平成 29 年 2 月 10 日
放射線取扱主任者
波戸 芳仁

大強度放射光リング (PF-AR) の機構内検査について

図 2 高周波西棟・地上階（変更後）

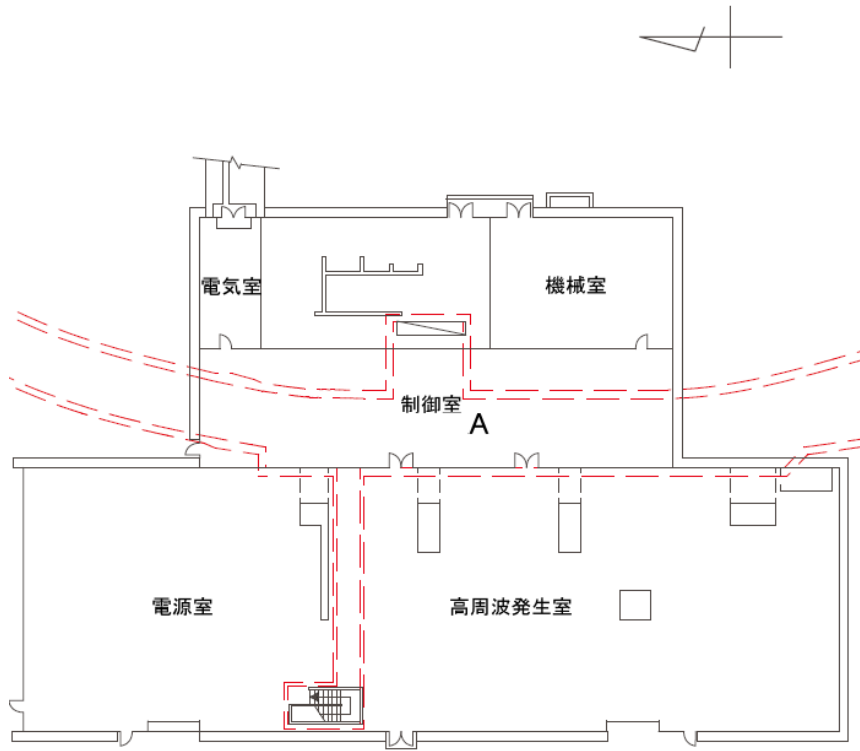
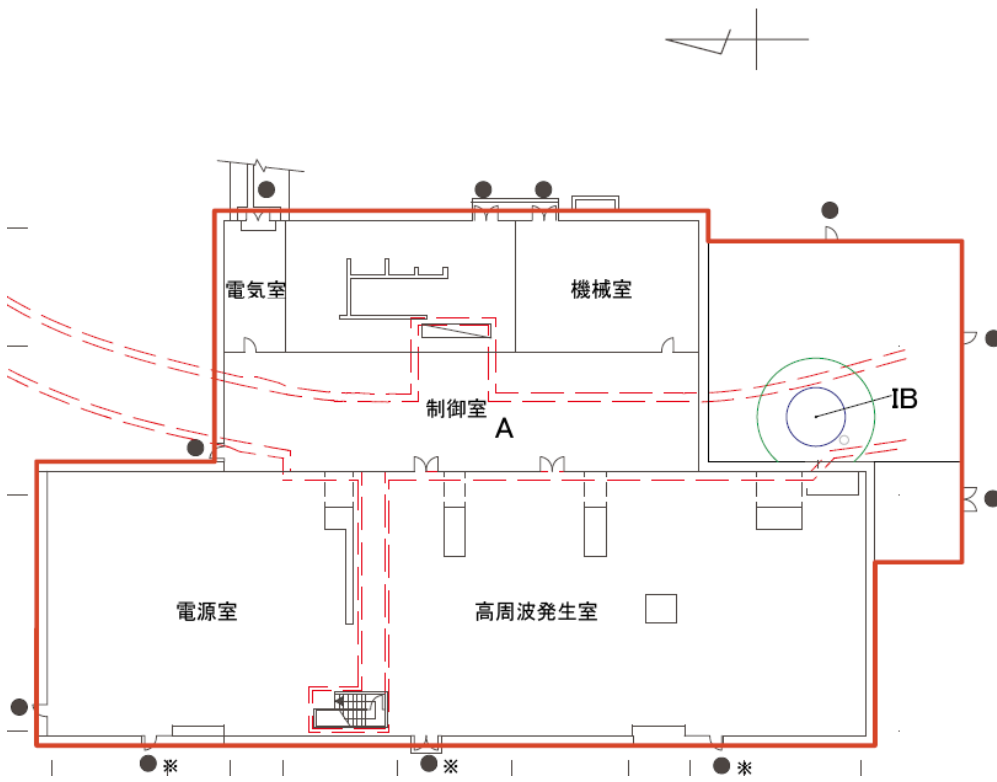
1. 入射路及び入射点の変更
2. 入射エネルギーの変更 (最大エネルギー 8GeV、最大ビーム強度 200mA)
3. 管理区域の変更 (図 1～図 14 の赤線で囲まれた区域) :
 - (A) 高周波西棟・地上階、及び、地下 1 階 (図 1～4)
 - (B) 南実験準備棟・地上階、及び、地下 1 階 (図 5～8)
 - (C) 高周波東棟・地上階、及び、地下 1 階 (図 9～12)
 - (D) 北実験準備棟・地下 1 階 (図 13、14)
4. 周辺監視区域の設定 (図 6 の青線で囲まれた区域) :
 - (A) 南実験準備棟・地上階
